### **Breiðholt, hverfi 6.2 Seljahverfi - breyting á hverfisskipulagi - Öldusel 17**

# HVERFISSKIPULAG BREIÐHOLTS, SELJAHVERFI

## BREYTING VEGNA STAÐSETNINGU FÆRANLEGRA BYGGINGAEININGA

## Umsögn skipulagsfulltrúa við athugasemdum eftir auglýsingu

TILLAGA AÐ BREYTINGU - SKÝRINGARMYND  
mkv. 1:2000

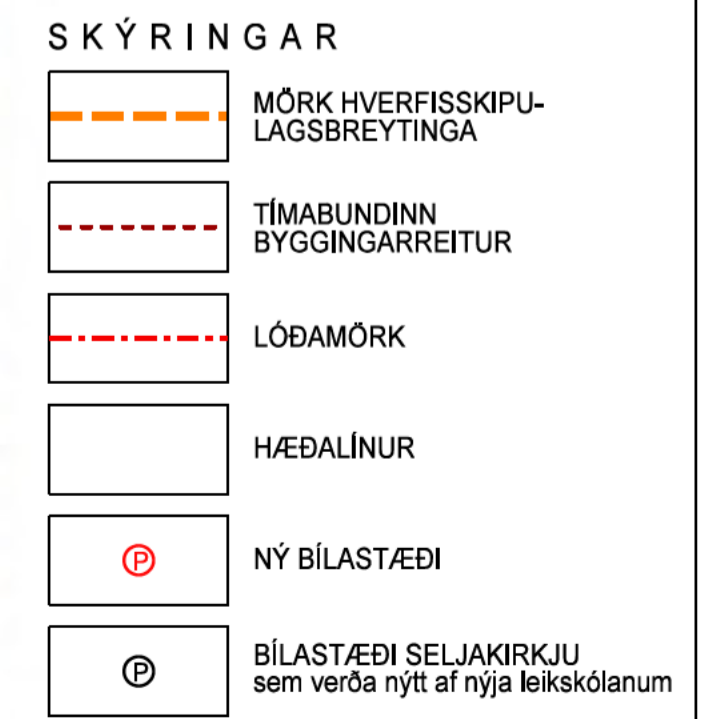
**Athugasemd:** Í stað þess að taka leiksvæði og leiktæki af börnunum í Ölduslesskóla/börnunum í hverfinu og breyta skóla leiksvæðinu í byggingarsvæði um óákveðinn tíma. Hvernig væri að breita Tindaseli 3 (Gamla Bónus) í tímabundinn leikskóla á meðan Seljaborg og Seljakot eru uppfærðir/lagaðir/endurbyggðir. Það væri enn hægt að nýta leikvöllinn við Seljaborg fyrir krakkana sem færu í Tindasel. Það er hægt að nýta bílastæðin við Tindasel fyrir starfsfólk og foreldra að fara með börnin á leikskólann og sækja börnin á leikskólann. Ef þetta er framkvæmt svona þá eru bílastæðin beint fyrir framan leikskólann en með skipulagri lóð á Ölduseli 17 þá er það talsverð ganga með lítil börn í öllum veðrum á tiltölulega opnu svæði (lítið skjól fyrir veðri og vindum) og í brekku.

Veitur hafa kynnt sér tillöguna og benda á að nýr byggingarreitur er staðsettur við tvær stórar fráveitulagnirnar Veitna. Lagnirnar liggja í kvöð í á lóð Ölduselsskóla og leggja Veitur til að byggingarreitur verði staðsettur þannig að hann komi ekki til með að hafa áhrif á lagnirnar.

Veitur benda einnig á að byggingarreiturinn er staðsettur þar sem heimlögn vatns fyrir sundlaug sem er í eigu lóðarhafa liggur.

**Athugasemd:** Íbúar Ystasels 30, lýsa yfir óánægju með breytingu á hverfisSKIPULAGI Breiðholts vegna lóðar nr. 17 við Öldusel, sem hefur verið valin fyrir stækkun leikskólans Seljakots undir formerkjum Ævintýraborgarinnar. Enn og aftur er verið að ganga á græn svæði í hjarta Seljahverfis og heppilegra hefði verið að velja annan stað fyrir Ævintýraborgina. Svæðið er mikilvægt útivistarsvæði íbúa og er hluti af Seljadalnum, það er mikið nýtt af íbúum sem og leik- og grunnskólum hverfisins. Þar eru leiktæki, m.a. aparóla sem er mikið notuð og einnig er svæðið hluti af frisbíggolfvelli sem er mjög vinsæll. Leikskólinn sem áætlað er að reisa telst vera risastór leikskóli með 10 deildum og miklu umfangi er varðar bygginguna sjálfa, þar á meðal er áætlað að reisa 56 metra langan vegg sem snýr að næstu nágrönnum. Ég aflaði upplýsinga hjá Suðurmíðstöð og fékk uppl. að þörfin fyrir aukið leikskólapláss í Seljahv. er aðallega í efra Seljahv., en aðeins eru 7 börn á biðlista með Seljakot sem fyrsta val og 1 barn á biðlista með Seljaborg sem fyrsta val. Gert ráð fyrir að framkvæmdir við Hálsaskóg ljúki 2024 og mun þá bætast við pláss sem nemur heilum leikskóla á svæðinu sem um ræðir. Breytingin er metin sem óveruleg breyting í samræmi við ákvæði 2. Mgr. 43 gr en ekki veruleg skv. 1. mgr. skipulagslaga nr. 123/210. Við mat á því hvort breyting á deiluskipulagi teljist óveruleg skal taka mið að því hve miklu leiti tillagan vÍkur frá notkun, nýtingarhlutfalli, útliti og formi viðkomandi svæðis. Ljóst er að breytingin á nýtingu svæðisins sé veruleg og ætti því að falla undir 1. mgr 43. gr skipulagslaga nr. 123/2010. Óskað er eftir frekari upplýsingum varðandi staðarval og fyrirhugaðar framkvæmdir: • Hver er ástæðan fyrir staðarvali? Sameining leikskólana Seljakots og Seljaborgar? Hefur verið skoðaður fýsileiki að bæta aðstöðuna á Seljaborg, t.d. með byggingu starfsmannaaðstöðu? • Hefur RVK skoðað að byggja við leikskólann Seljakot á núverandi lóð leikskólans? Ef já, hver var niðurstaða þeirrar úttektar? • Talað er um tímabundið úrræði, hver er áætluð tímallengd úrræðisins? VÍsað er til tímabundins byggingarreits en samkvæmt skipulagslögum er tímabundinn byggingarreitur ekki til. • Vitnað er til íbúafjölgunar og lengri biðlista, hefur farið fram greining á því hvar í hverfinu þörfin er mest? • Áætlað að samnýta bílastæði við Seljakirkju, en kirkjan og bílastæði er innan þróunarreitsins 6.223P þar sem áætlað er að þetta byggð. Hvernig samræmist samnýting bílastæða þeirri áætlun?

Í 3 athugasemdum koma fram efasemdir um að fyrirhuguð ævintýraborg verði raunverulega tímabundin á svæðinu og spurt um áætlaða tímalengd. Þá er gerð athugasemd við að í skipulagslögum sé ekki til tímabundinn byggingarreitur, eins og sýndur er á uppdrætti.

Samnýting bílastæða er talinn heppilegur kostur þar sem eingöngu er um tímabundið úrræði og uppbygging á svæðinu ekki hafin. Bílastæðum verður fjölgað næst Seljakoti en gera má ráð fyrir að stæði við Seljakirkju sem fyrirhugað er að samnýta nýtist frekar starfsfólki ævintýraborgarinnar. Ekki er tekið undir áhyggjur af því að vegalengd frá bílastæði sé áhyggjuefni. Staðsetningu bílastæða má sjá á deiliskipulagsuppdraettinum.

Hverfisskipulagsbreytingin er auglýst í samræmi við 1. mgr. 43. gr., sbr. 5. mgr. 37. gr. skipulagsslaga nr. 123/2010. og telst því veruleg breyting. Þau mistök voru gerð á uppdraetti skipulagsbreytingarinnar að vísað er í vitlausa málsgrein 43. gr. skipulagsslaga þar sem er talað um grenndarkynningu. Í auglýsingu skipulagsbreytingarinnar kemur hinsvegar fram að breytingin er auglýst í samræmi við 1. mgr. 43. gr. og öll málsmeðferð hefur verið samkvæmt því. Upplýsingar á uppdraettinum verða lagfærðar áður en hverfisskipulagsbreytingin er send til staðfestingar.

Skv. skipulagsskilmálum gildandi hverfisskipulags um aðrar byggingar á lóð, í skilmálaeiningu 6.2.20, er heimilt að koma fyrir færanlegum kennslustofum innan takmarkaðs byggingarreits á lóð Ölduselsskóla sem afmarkaður er 3m frá lóðamörkum á alla vegu. Á uppdrættinum sem fylgir hverfisskipulagsbreytingunni er merktur inn byggingareitur fyrir færanlegu kennslustofurnar sem er innan takmarkaða reits lóðarinnar. Sá reitur sem kallaður er tímabundinn byggingarreitur á uppdrættinum er því í raun óþarfur og eingöngu til að sýna staðsetningu færanlegu kennslustofanna.

Eins og kemur fram á deiliskipulagsuppdrættinum er þetta svæði talið ákjósanlegt þar sem þessi hluti lóðarinnar er grasi vaxinn og flatlendur. Auk þess er svæðið innan núverandi lóðamarka Ölduselsskóla og því eðlilegur staður fyrir skólafestisemi. Fórarkostnaður landnotkunar er metinn hverfandi, sérstaklega í ljósi þess að um er að ræða tímabundna ráðstöfun.

Leitast verður eftir að hafa gott samráð við Veitur. Þegar færanlegum kennslustofum er komið fyrir er leitast við að sem minnst jarðrask verði.

Uppdráttur verður lagfærður þar sem vitnað verður í réttan lagatexta.
